INTERVENTI PER LA REALIZZAZIONE DI MODIFICA DEL SISTEMA IMPIANTISTICO DEL POLO TECNOLOGICO DI SELEZIONE E TRATTAMENTO RIFIUTI URBANI ED ASSIMILATI DI BURACCIO

**MODIFICA A.I.A. A.D. n. 116 DEL 13.07.2011 (Prov. Livorno)
ai sensi dell'art. 29-nonies del D.Lgs. 152/2006 e s.m.i.**

Elaborato:	C	Elaborazione:	Luglio 2019	Scala:	- : ---
Oggetto:	<u>Relazione di sintesi -All.C Del.</u> <u>GRT 1227/2015</u>	Revisione:	01 Aprile 2020 _____ _____ _____	Nome file:

ALLEGATO C

Figura 8 Stoccaggio 170904 (evidenziato con cerchio verde tratteggiato)

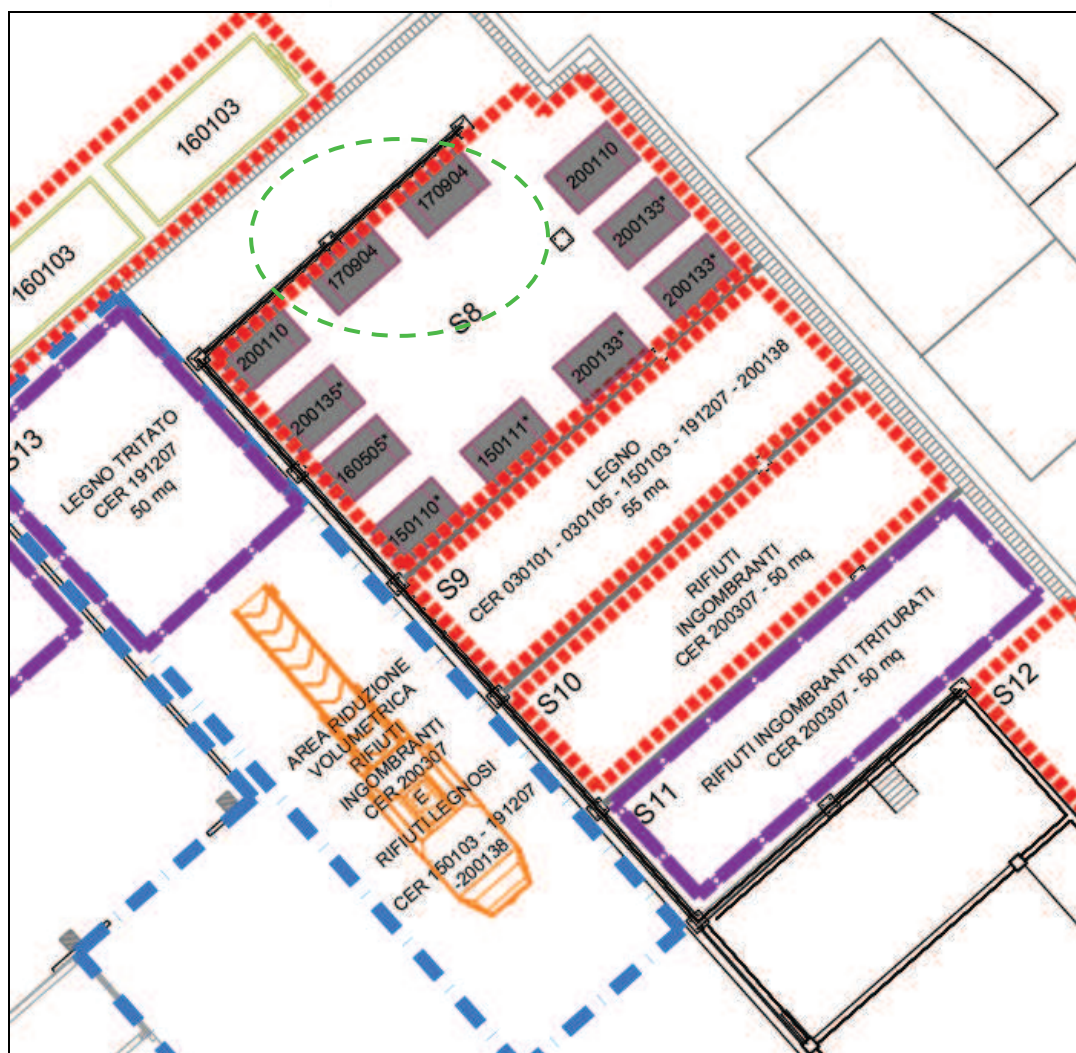
i) Presentare in formato di dettaglio la planimetria degli stoccaggi dalla quale emerga con chiarezza l'area destinata allo stoccaggio del CER 170904 e della FORSU.

Si rimanda alla planimetria allegata (cfr Tav. 13.b/c Planimetria stoccaggi – fase 1/2 AIA) alla presente ed alla Tabella degli stoccaggi allegata (cfr. Elaborato V -Tabella Stoccaggi impianto).
